临县人民医院

使用Ⅱ类射线装置项目

环境影响报告表

**关于“临县人民医院使用II类射线装置项目环境影响报告表技术审查意见”
的修改说明**

图 11-1 DSA 机房设备布置及预测点位图

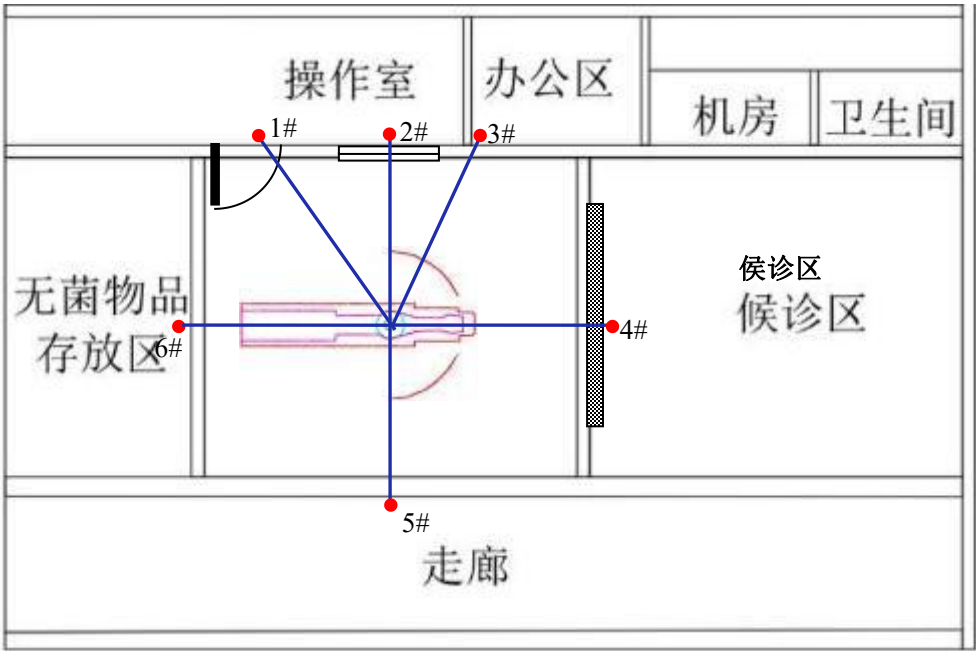
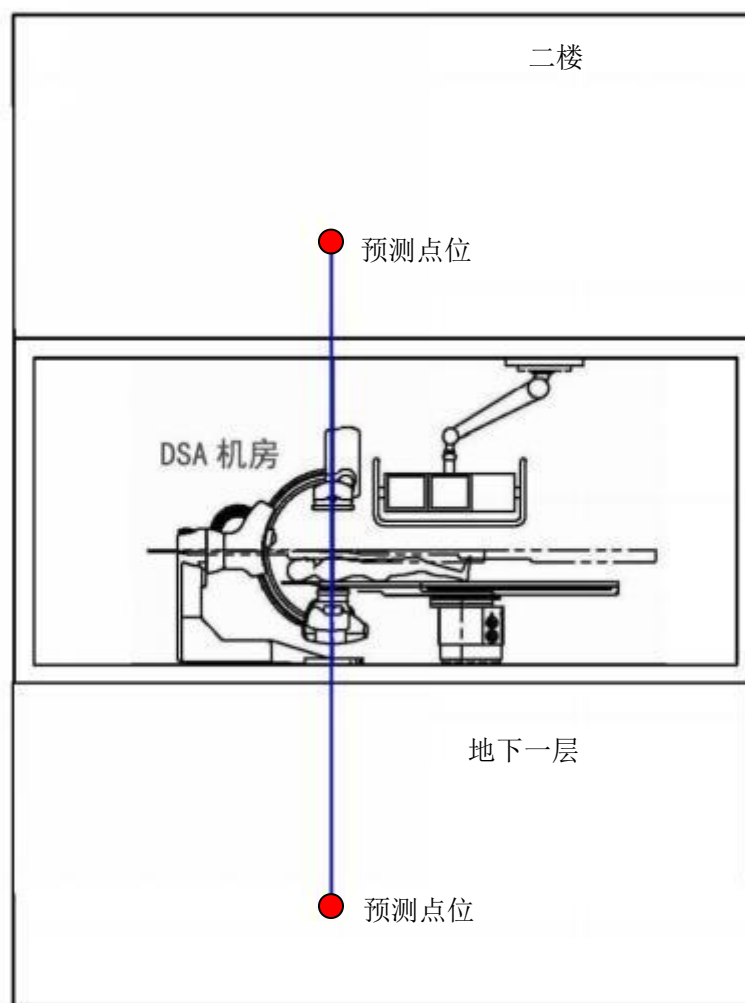
4. 核实细化场所剂量率及人员有效剂量计算参数及结果，图示关注点的位置及与射线装置距离，结合劳动定员及射线装置工作负荷，核实人员受照时间、关注点居留因子及年有效剂量计算结果。

序号	技术审查意见	修改说明
1	结合医院总体布局与住院楼功能分区，回顾工程建设及辐射防护方案，细化 DSA 机房位置及周围场所功能描述;细化环境保护目标调查，核实保护目标规模及与射线装置距离，完善环境保护目标一览表。	结合医院总体布局与住院楼功能分区，回顾了工程建设及辐射防护方案， 见 P1 细化了 DSA 机房位置及周围场所功能描述， 见 P3-4 细化了环境保护目标调查，核实了保护目标规模及与射线装置距离，完善了环境保护目标一览表， 见 P12 表 7-1
2	结合医院实际情况，核实射线装置拟开展的手术科室、使用频次、单次出束时间及年出束时间，据此合理确定辐射工作人员数量。 细化医院现有核技术利用与辐射安全管理情况调查，突出与本次评价项目相关内容介绍，进一步查找存在的环境问题，并提出整改措施。	结合医院实际情况，核实了射线装置拟开展的手术科室、使用频次、单次出束时间及年出束时间，据此合理确定了辐射工作人员数量， 见 P2 细化了医院现有核技术利用与辐射安全管理情况调查，突出了与本次评价项目相关内容介绍，进一步查找了存在的环境问题，并提出了整改措施， 见 P4-5
3	规范场所辐射防护分区，结合监测结果核定机房屏蔽效果。结合机房现状实际，细化工作状态指示灯、视频监控、对讲系统、防护帘、医护人员及患者防护用品等安装、配置情况及需完善的辐射安全防护措施。按 GBZ128-2019 相关要求，核实介入医师个人剂量计配置数量。	规范了场所辐射防护分区，结合监测结果核定了机房屏蔽效果。 见 P22 结合机房现状实际，细化了工作状态指示灯、观察窗、对讲系统、防护帘、医护人员及患者防护用品等安装、配置情况及需完善的辐射安全防护措施。 按 GBZ128-2019 相关要求，核实了介入医师个人剂量计配置数量。 见 P24-27
4	核实细化场所剂量率及人员有效剂量计算参数及结果，图示关注点的位置及与射线装置距离，结合劳动定员及射线装置工作负荷，核实人员受照时间、关注点居留因子及年有效剂量计算结果。	核实细化了场所剂量率及人员有效剂量计算参数及结果，图示了关注点的位置及与射线装置距离，结合劳动定员及射线装置工作负荷，核实了人员受照时间、关注点居留因子及年有效剂量计算结果。 见 P29-36

图12-1 监测点位示意图

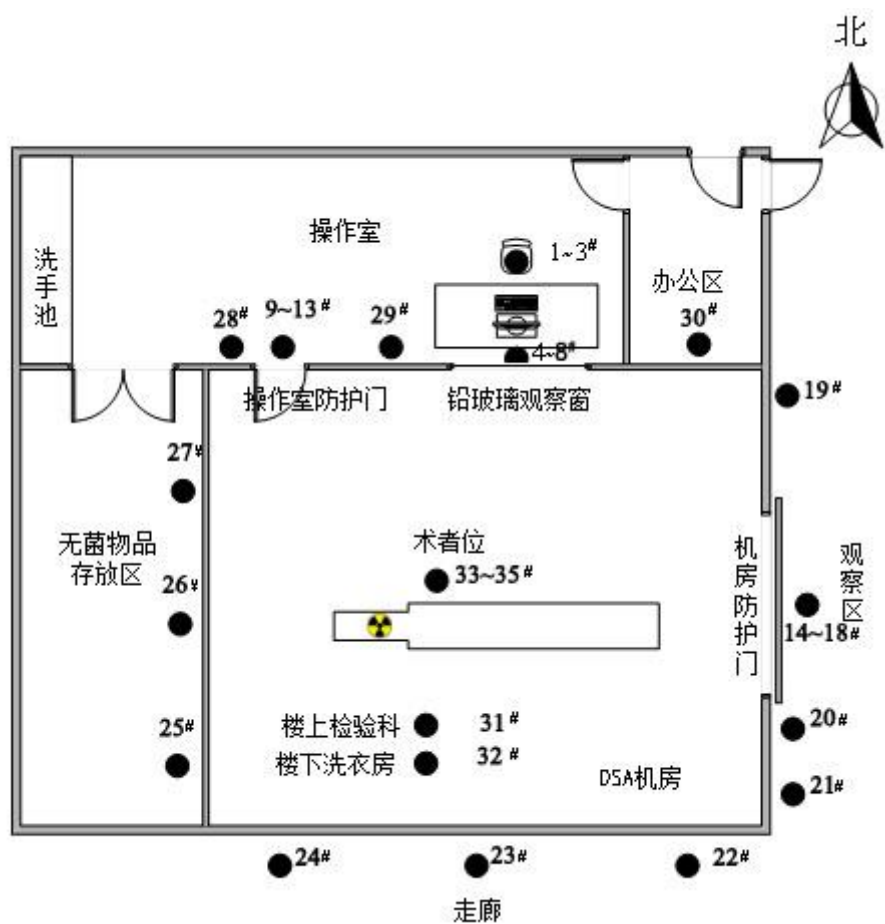
5. 完善辐射监测方案，给出监测点位图；完善辐射事故分析与应急预案要求等相关内容。规范评价范围及机房周边关系图等相关图件。

5	完善辐射监测方案，给出监测点位图； 完善辐射事故分析与应急预案要求等相关内容。规范评价范围及机房周边关系图等相关图件。	完善了辐射监测方案，给出了监测点位图；见 P42-45 完善了辐射事故分析与应急预案要求等相关内容。见 P38-39、P45-47 规范了评价范围及机房周边关系图等相关图件。见附图
6	细化医院现有辐射安全管理制度及执行情况，完善辐射安全管理要求，完善辐射防护措施及环保投资一览表。按照《建设项目竣工环境保护设施验收技术规范核技术利用》(HJ1326-2023)，规范项目竣工环境保护验收要求。	细化了医院现有辐射安全管理制度及执行情况，完善了辐射安全管理要求，见 P40-42 完善了辐射防护措施及环保投资一览表。见 P47 表 12-3 按照《建设项目竣工环境保护设施验收技术规范核技术利用》(HJ1326-2023)，规范了项目竣工环境保护验收要求。见 P48 表 12-4
